Lazer B

Descrição

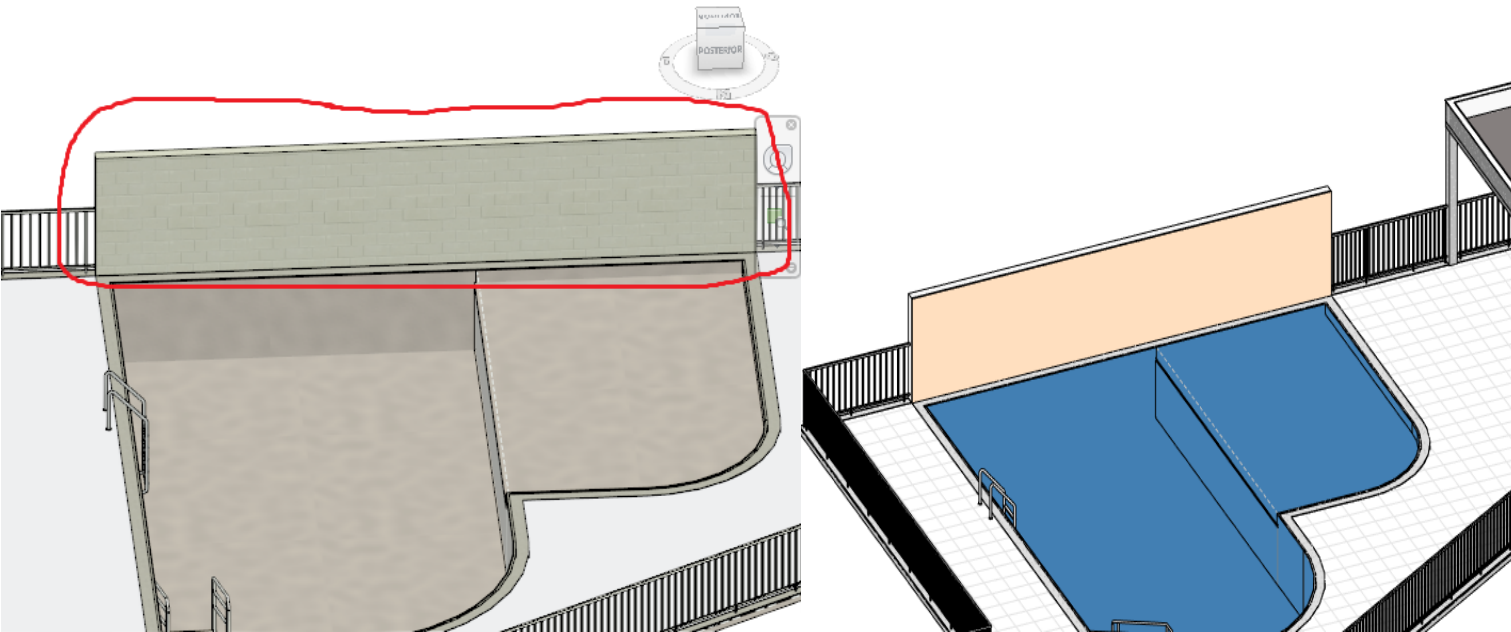
Por gentileza modelar camada de revestimento na área indicada na imagem

Ações	Descrição	Data Ação	Novo Vencimento	Responsável	Realizado por
	Não atendido, essa área não deveria ser revestida com ceramica?	2021-10-29T16:24:01+00:00		coordenacao@chaconengenharia.com	coordenacao@chaconengenharia.com
	Resolvido.	2021-10-04T16:16:39+00:00		bruno@chaconengenharia.com	bruno@chaconengenharia.com
	sem comentários	2021-09-20T21:40:09+00:00		coordenacao@chaconengenharia.com	coordenacao@chaconengenharia.com
